改善箇所説明図

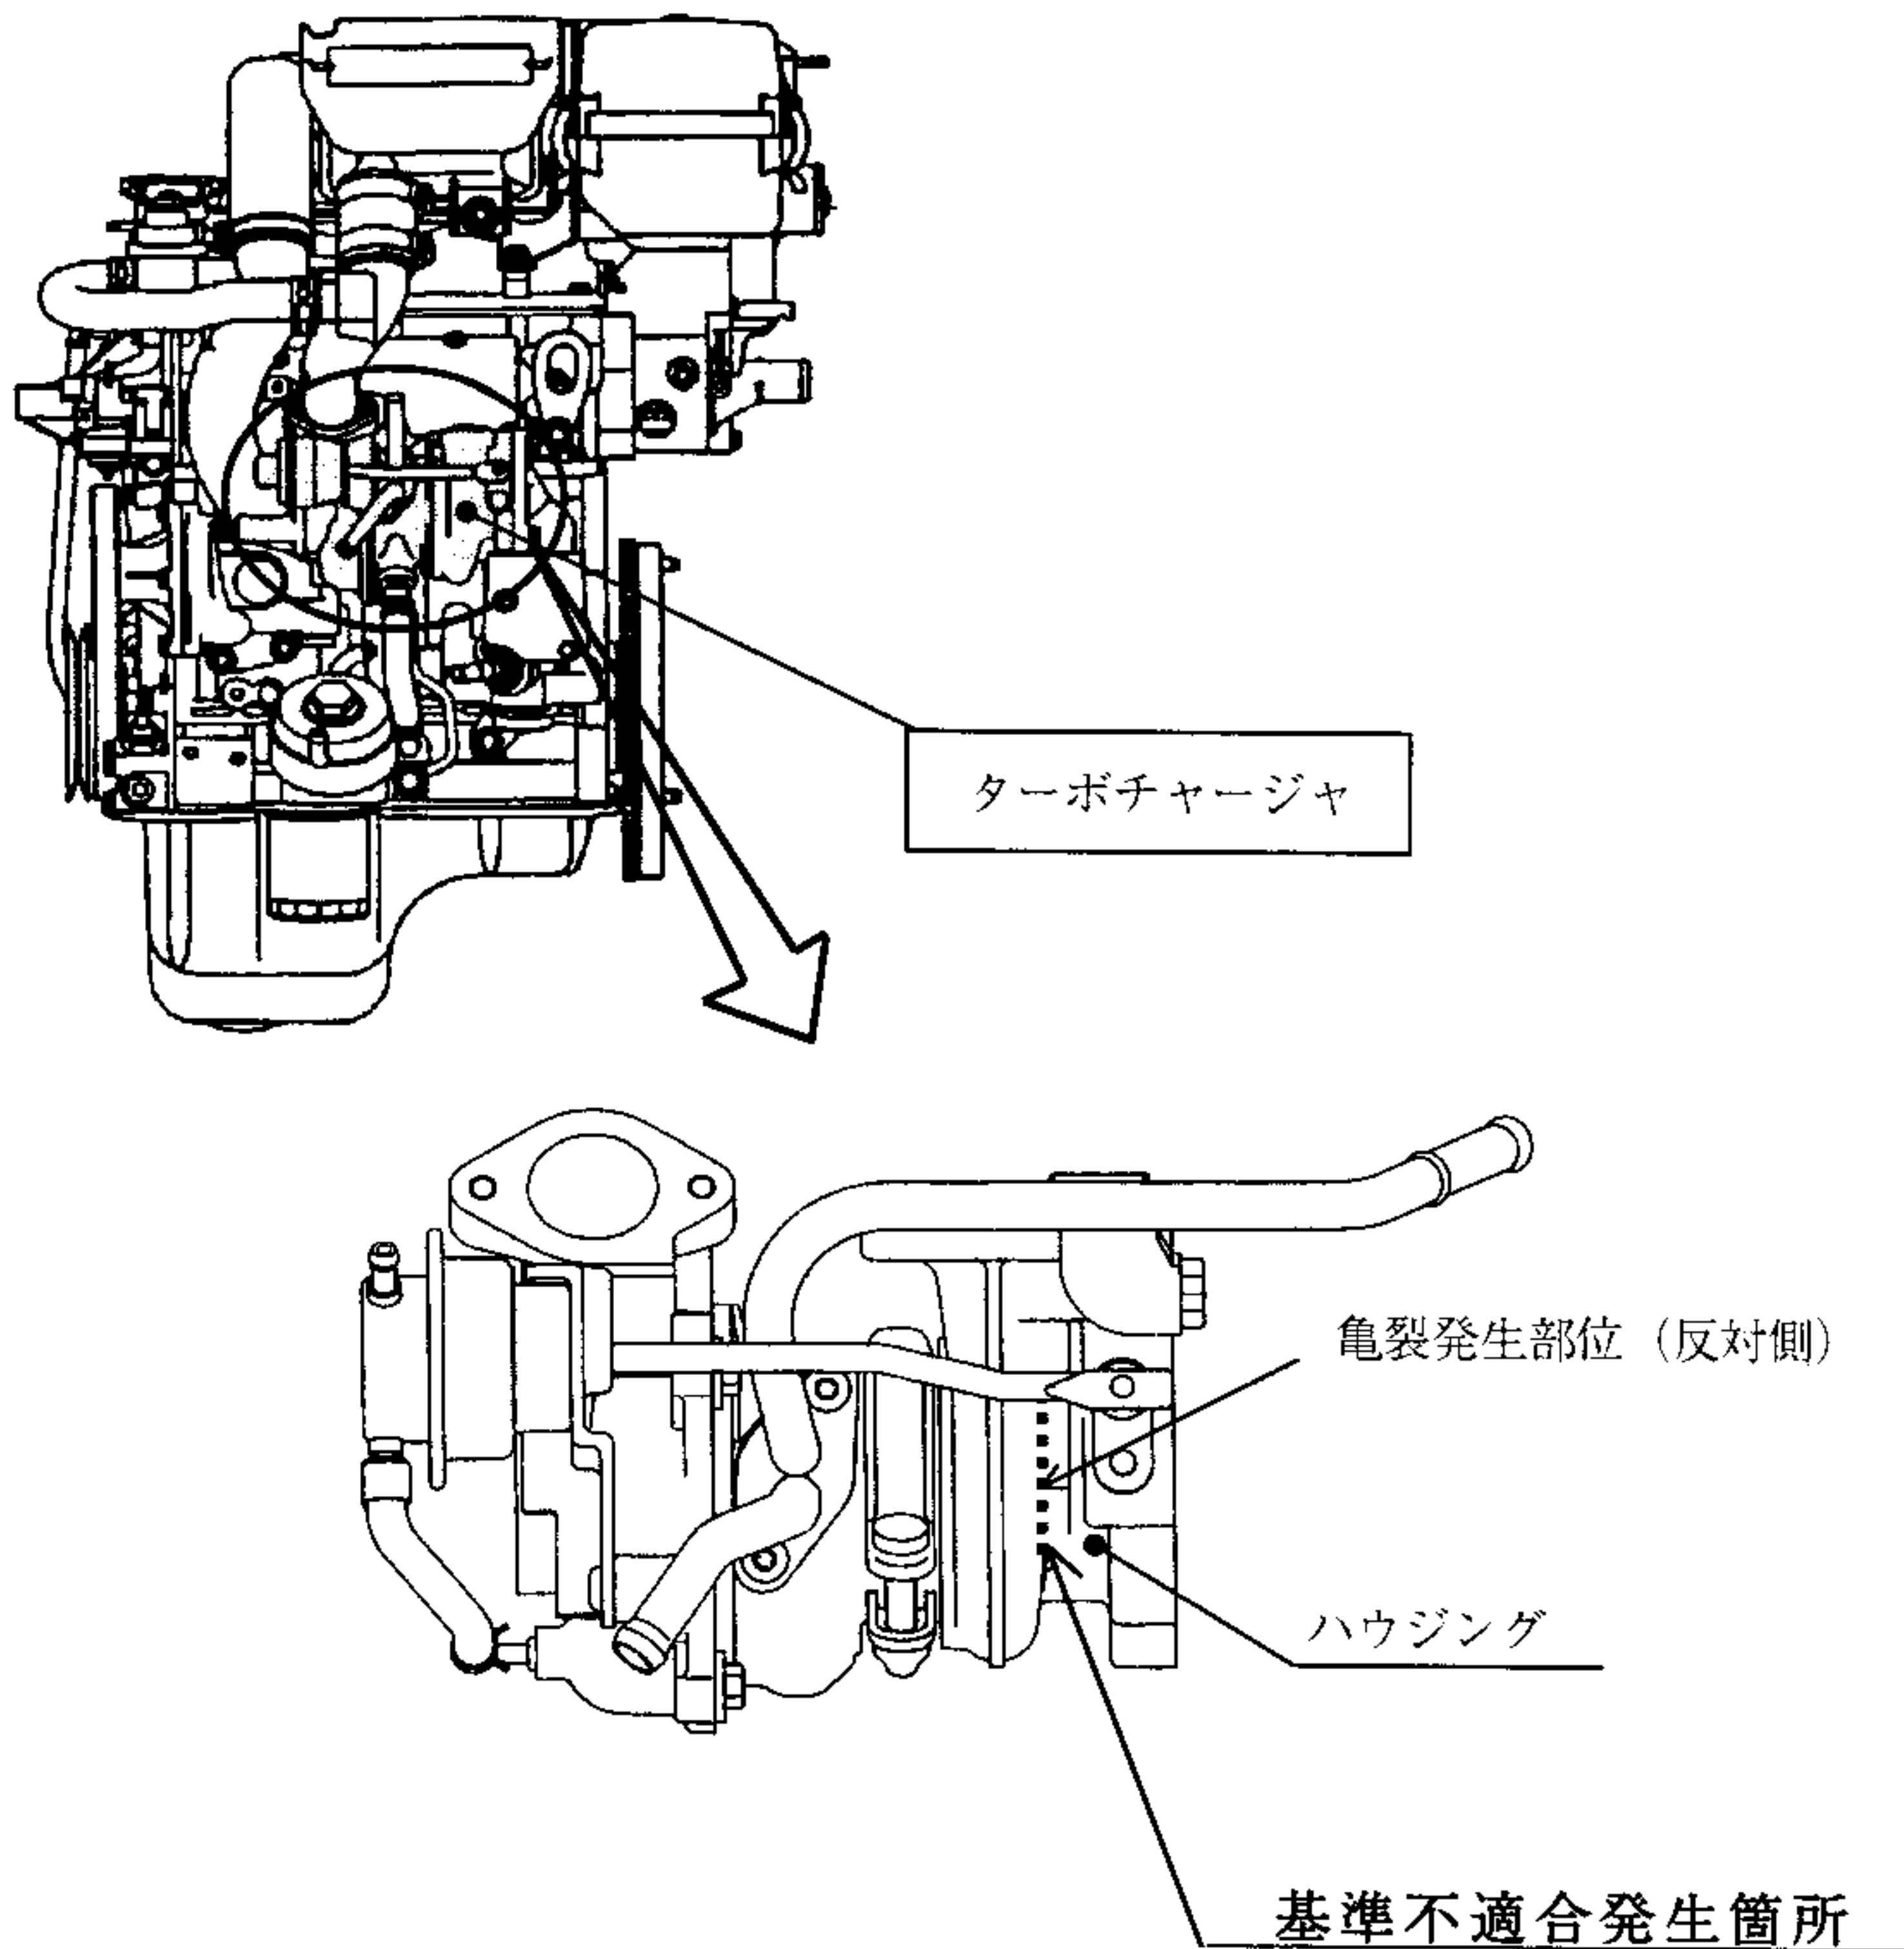
ターボチャージャの排気側ハウジングの製造時に型ずれが発生したため、当該ハウジングの肉厚が不足しているものがある。そのため、そのまま使用を続けると当該ハウジングに亀裂が入り、排気ガスが漏れるおそれがある。

全車両、ターボチャージャを点検し、該当するものは良品と交換する。

識別：IDプレートの下部に黒色のシールを貼付する。
